28. März 2018

Etappe 2 des Sachplans geologisches Tiefenlager; Vernehmlassung

Abbildung 1: Mineral- und Thermalwassernutzungen in der Nordschweiz. Für die Namen sei auf die Quelle des Bilds verwiesen: NTB 14-02 Dossier VII, Fig. 3.2-1.

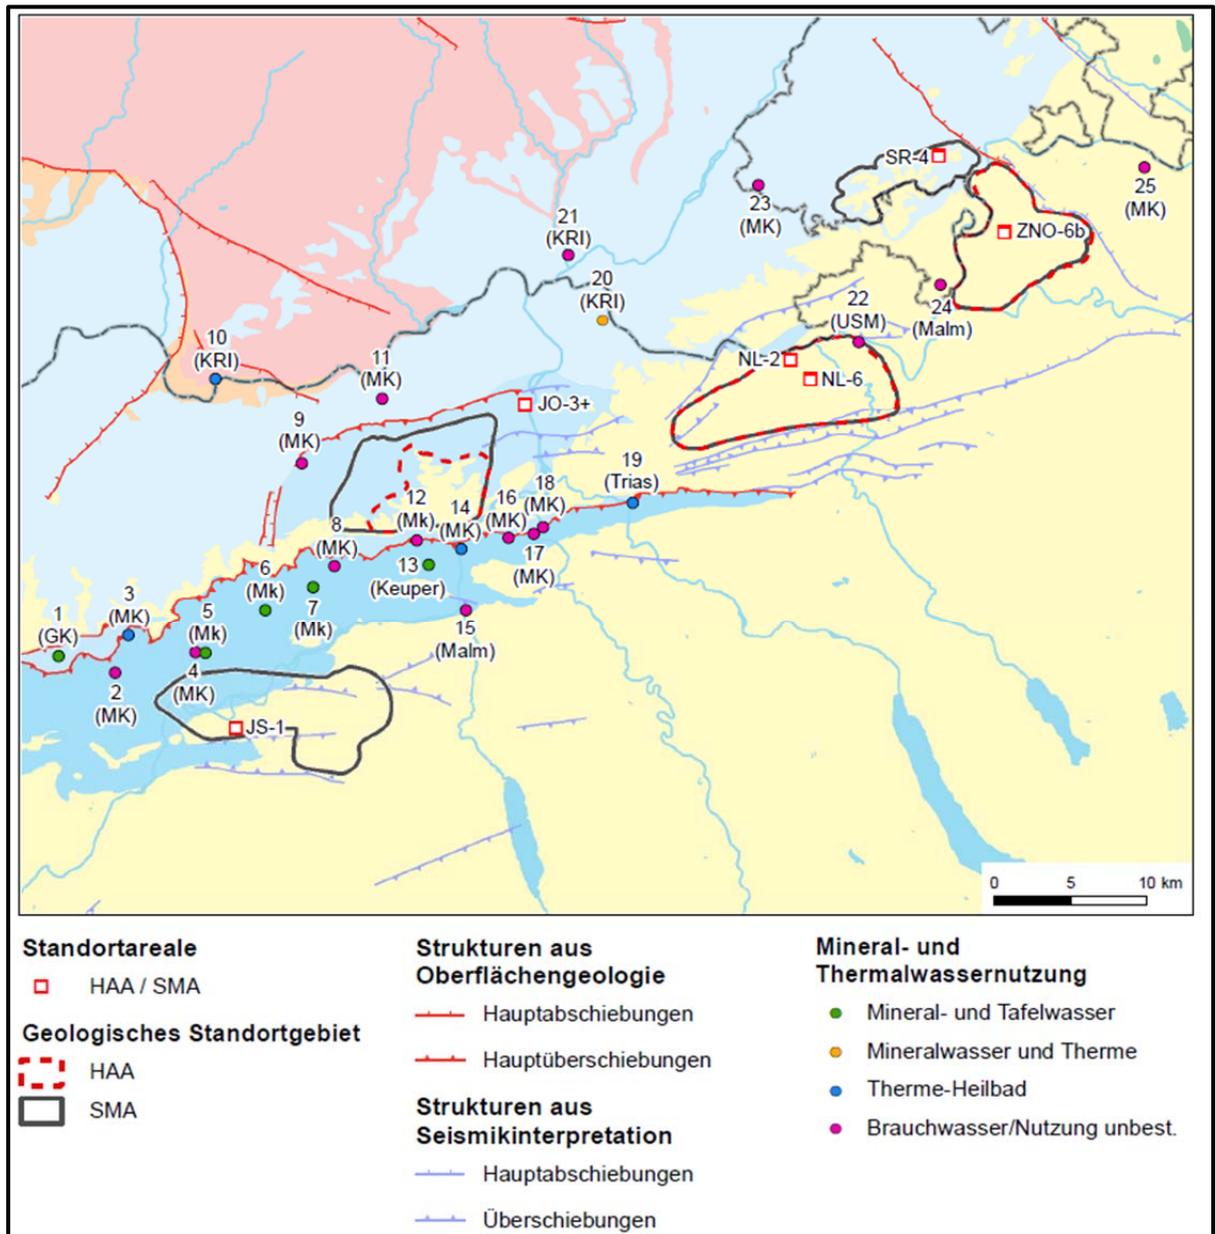
Zusammenfassend wurden die hydrogeologischen Verhältnisse in regionalen (Nordschweiz) und lokalen (Standortgebiet) Modellen in NTB 14-02 Dossier V beschrieben. Die auf Modellrechnungen dargestellten hydrologischen Verhältnisse beruhen, im Bereich der Lagerperimeter, auf einer kleinen Datenbasis. Der Vergleich von tatsächlich gemessenen und modellierten Druckhöhen zeigt teilweise auch markante Unterschiede. Diese werden im (grossmassstäblichen) Regionalmodell besonders sichtbar. Aussagen zu Mengendurchsatz, Ausbreitungsgeschwindigkeiten (Verweilzeiten) und Flieswege sind nicht oder nur rudimentär vorhanden. Sensitivitätsanalysen zeigen grosse Unsicherheiten in der Durchlässigkeitsverteilung. Änderungen in der Permeabilität in den wichtigsten Aquiferen schlagen sich in signifikanten veränderten Wasserflüssen ab. Der momentane Kenntnisstand innerhalb der Standortgebiete wird demnach als klein angesehen.

Für eine gesamtheitliche Betrachtung eines Standortgebiets sind die genauen Kenntnisse der hydrogeologischen Verhältnisse unabdingbar. Die hydrodynamischen und hydrochemischen Begebenheiten ober- und unterhalb der Wirts- und Rahmengesteine werden als Bestandteil der gesamtheitlichen Beschreibung eines Standortgebiets angesehen. Bestehende Nutzungen wie die Thermen Baden oder Bad Schinznach oder im Einflussbereich des Standortgebiets entspringende Quellen dürfen

Abbildung 2: Abgesenkte Erosionsbasis (in m über Meer) in beiden Szenarien "Basisfall neu" und "pessimistischer Fall neu".
Abbildung aus E. MÜLLER & S. SCHMID 2017 (Fig. 6 aus Beilage 3 zum Fachbericht der AG Sika/KES zu Etappe 2).

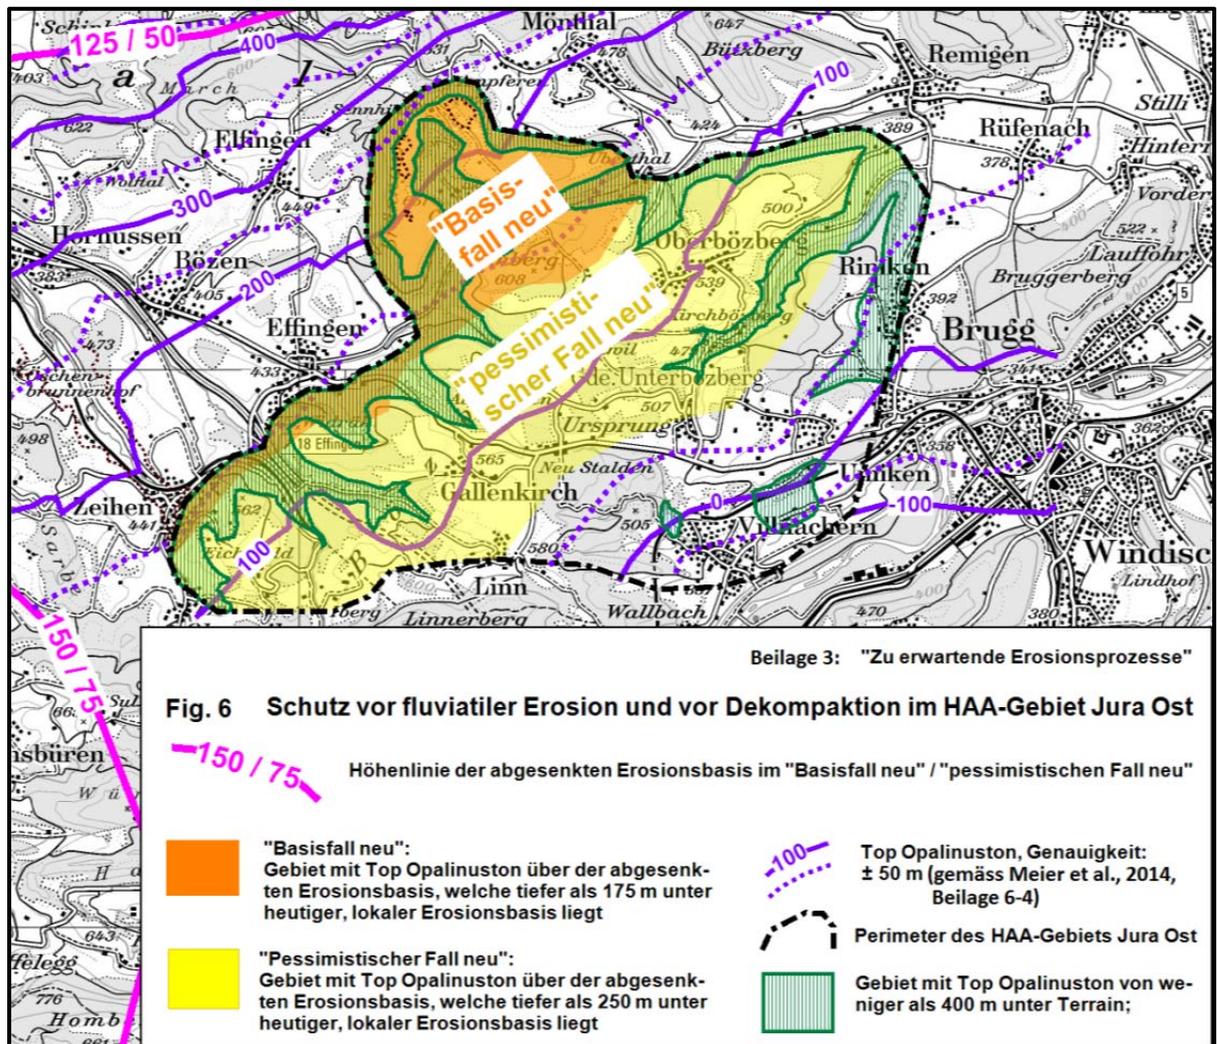
Auch im günstigsten Fall, in dem lediglich die flächenhafte Abtragung der Topografie ohne zusätzliche kumulative Effekte wie fluviatile Einschnitte oder die Bildung neuer Rinnen betrachtet wird, ist

bezüglich der Gesteins-Kompaktion die Langzeitsicherheit nur noch knapp gegeben. Weitere pessimistischere Erosionsszenarien mit erhöhten Erosionsraten mit (aber auch ohne) Einbezug weiterer oben genannter Effekte verringern das verfügbare Platzangebot drastisch beziehungsweise verunmöglichen eine sinnvolle Platzierung eines HAA-Lagers im Standortgebiet Jura Ost. In jedem Fall ist hier bezüglich Langzeitsicherheit, wenn überhaupt, nur eine kleine Sicherheitsreserve vorhanden.

Forderung 5

In Anbetracht der oben genannten Unsicherheiten fordert der Regierungsrat die Klärung der offenen Fragen bezüglich

Im Wissen, dass die gegebenen Unsicherheiten nie gänzlich erfasst und vermindert werden können, ist für die Standortwahl in jedem Fall eine genügende Sicherheitsreserve in Form von Restüberdeckung einzuplanen.
